Modification des installations de stockage des déchets radioactifs et réfection de la centrale nucléaire de Gentilly-2

**Complément de l'étude d'impact
sur l'environnement**

Réponses au ministère de l'Environnement du Québec

Mai 2004

Figure 3 : Superposition des courants, des panaches thermiques et des frayères potentielles à la hauteur du complexe nucléaire de Gentilly (printemps 1991, 12 avril, 10 h 28, marée haute)

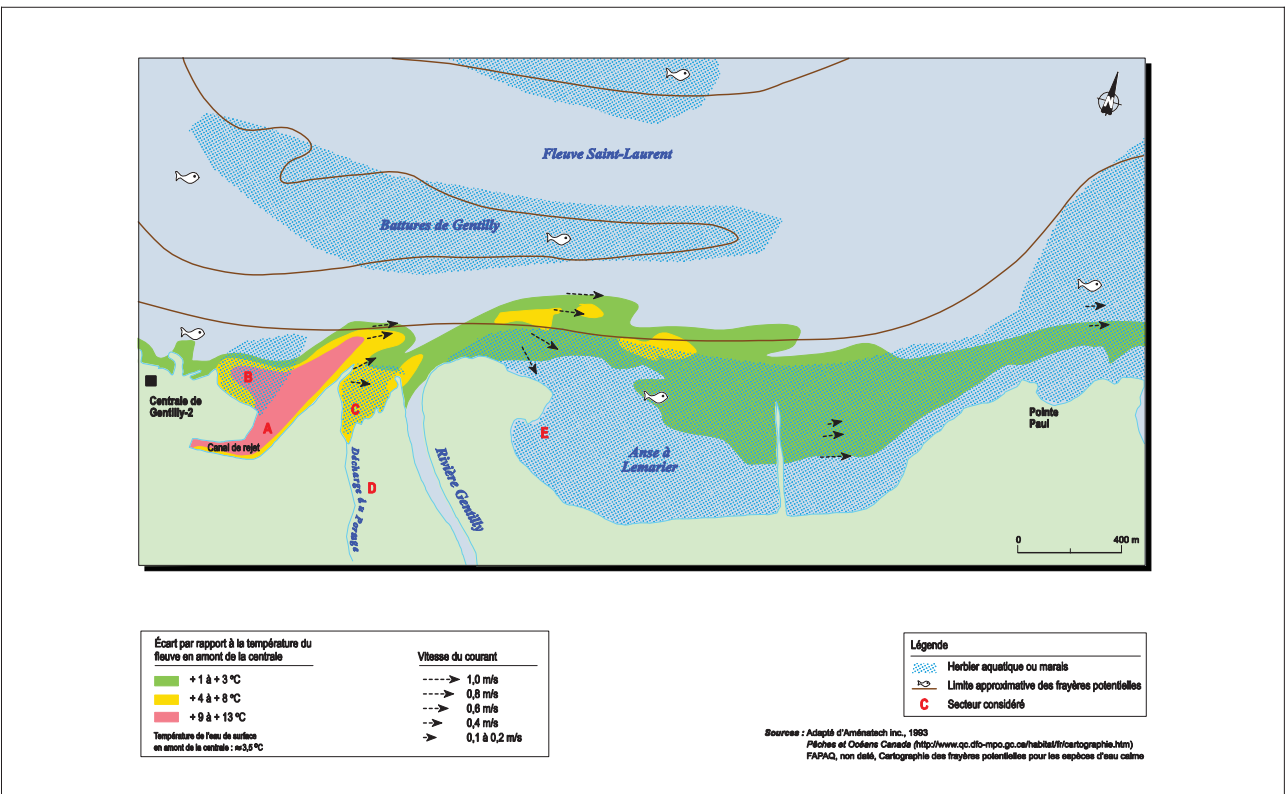
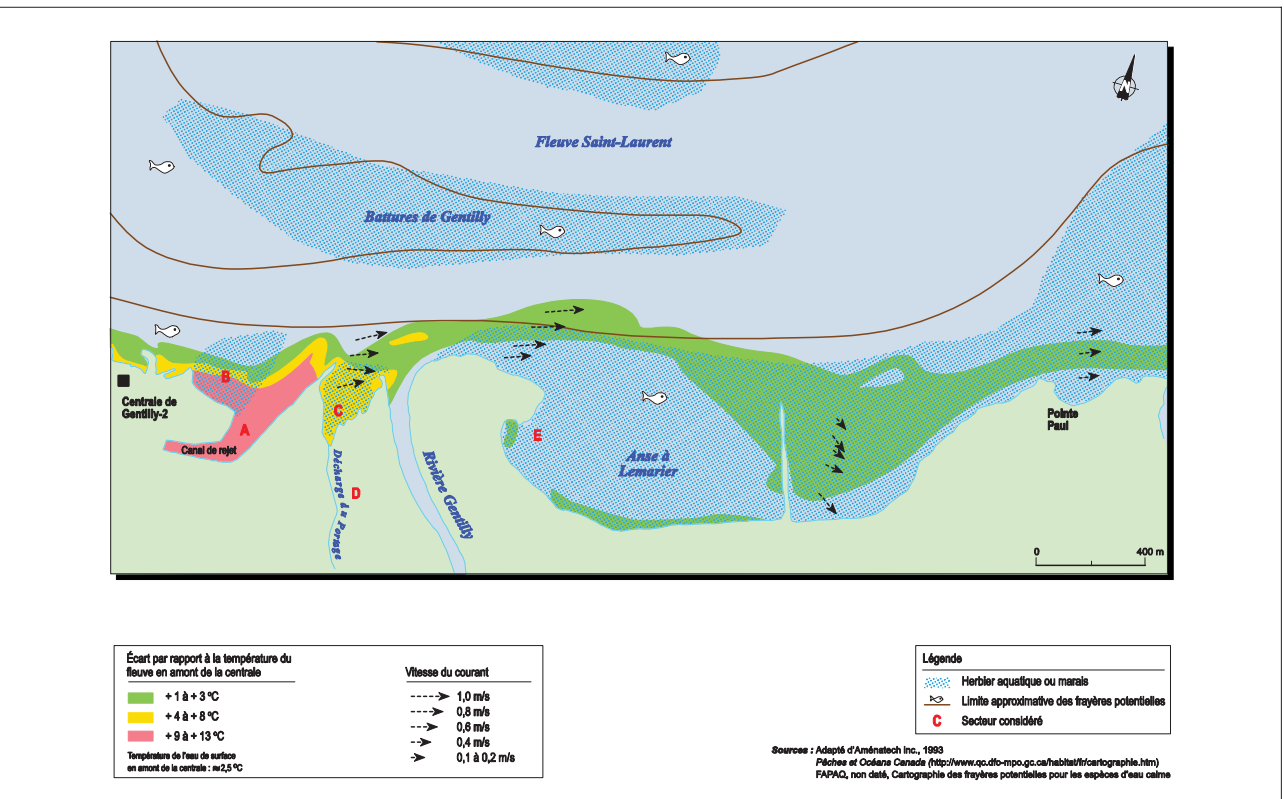
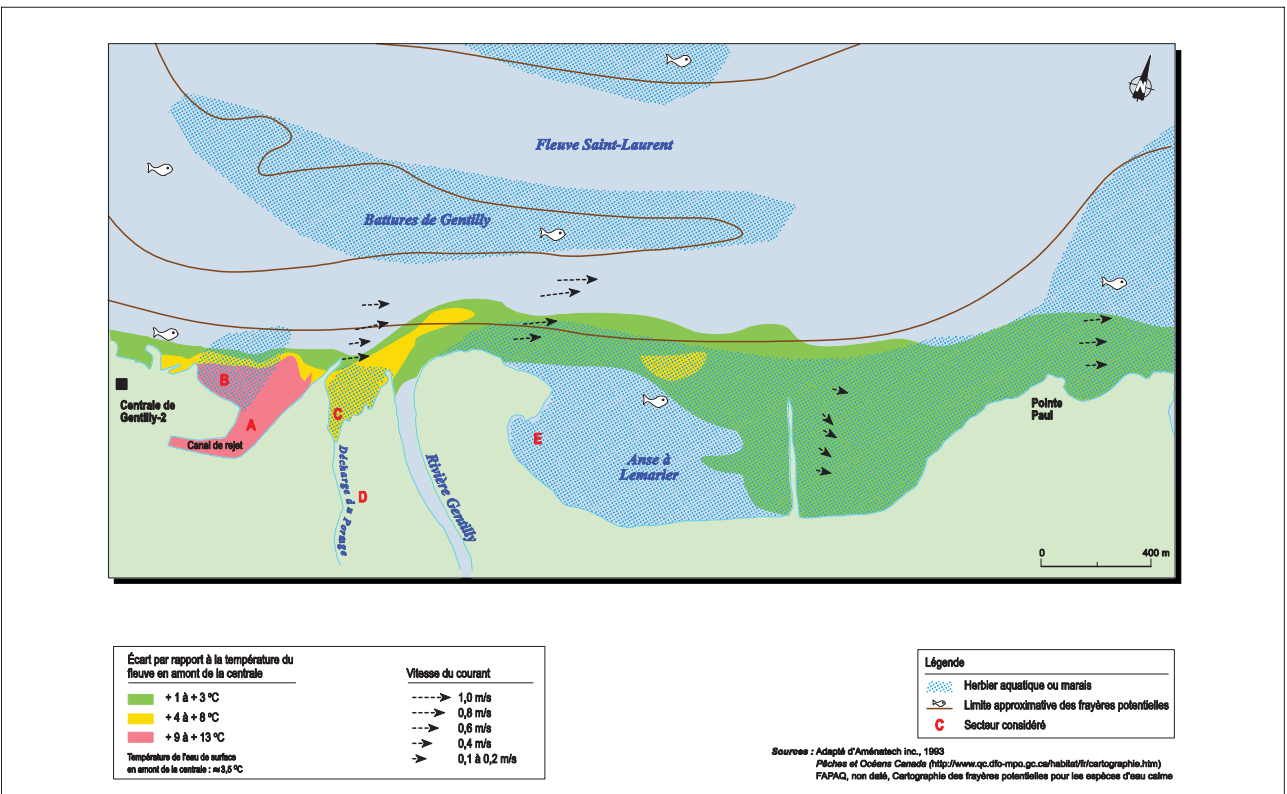
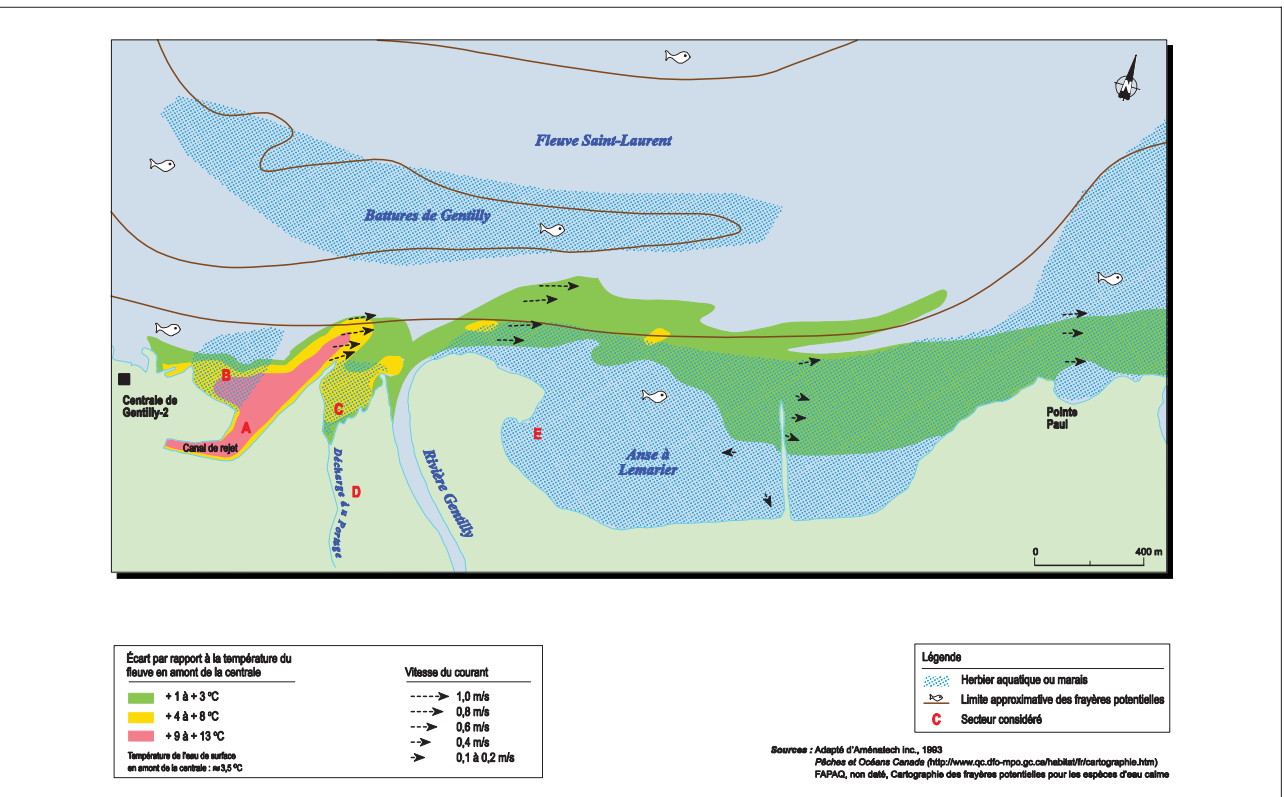
En plus de décrire les modifications du régime thermique du fleuve St-Laurent (e.g. page 6-8 et 6-9 ; figure 6-5), Hydro-Québec devrait également décrire l'interaction possible entre le panache thermique et les frayères connues dans la zone d'étude.

Les sites les plus propices à la fraie près de la centrale sont situés dans l'anse à Lemarier (voir le secteur E sur la figure 3), à l'embouchure de la décharge du Portage (secteur C) et dans la petite baie immédiatement en amont du canal de rejet (secteur B). Le panache thermique de la centrale de Gentilly-2 se superpose ainsi par endroits — et particulièrement pour des écarts de température allant de 1 à 3 °C — à des aires de fraie potentielles.

Puisque le panache d'eau chaude n'entre pas en contact avec la rive ouest de l'anse à Lemarier, où les activités de fraie de plusieurs espèces de poissons sont les plus susceptibles de se dérouler, aucun impact négatif n'est appréhendé sur les frayères potentielles de ce secteur. Au niveau de l'anse (voir le secteur E sur la figure 4), le panache thermique indique de faibles écarts, qui se produisent seulement à marée descendante, par rapport à la température de l'eau du fleuve (de +1 à +3 °C) en période printanière. Des variations thermiques quotidiennes de même ampleur causées par le réchauffement solaire ont été observées près des rives de l'anse lors de l'étude détaillée de 1991 (Aménatech, 1993). De telles observations sont courantes pour les frayères à grand brochet en raison de leur faible profondeur. Il est ainsi très peu probable que le panache thermique de la centrale perturbe les activités de reproduction susceptibles de se dérouler dans l'ensemble de l'anse à Lemarier de même que les œufs et les alevins qui en sont issus (voir la réponse à la question CCSN-44).

La petite baie située à l'embouchure de la décharge du Portage (voir le secteur C sur la figure 3) présente un plus grand potentiel d'impact du rejet d'eau chaude que l'anse à Lemarier. Cette baie peut connaître, en période de fraie printanière, des écarts de température de +4 à +8 °C. Des activités de fraie de la perchaude et du grand corégone ont été relevées dans la décharge au printemps 2003 (Nove Environnement, 2003) ; les œufs et les larves issus de ces activités sont susceptibles de se retrouver dans cette baie. Il est également possible que des activités de fraie se produisent dans la baie elle-même.

Bien qu'aucun œuf ou alevin de poisson n'ait été récolté dans le canal de rejet (voir le secteur A sur la figure 3) lors de l'inventaire mené au printemps 2002 (Nove Environnement, 2003), plusieurs adultes en état de se reproduire y ont été capturés. Par ailleurs, un échantillonnage aux filets troubleaux, effectué le 14 avril 2004 par une équipe de biologistes et de techniciens de la faune dans le canal de rejet, n'a permis d'observer aucun œuf ou alevin malgré la prévalence de températures propices à la fraie, soit un gradient de 12 à 18 °C (Alliance Environnement, données non publiées).

Enfin, la petite baie située immédiatement en amont du canal de rejet (voir le secteur B sur la figure 3) constitue une frayère potentielle et peut être fortement
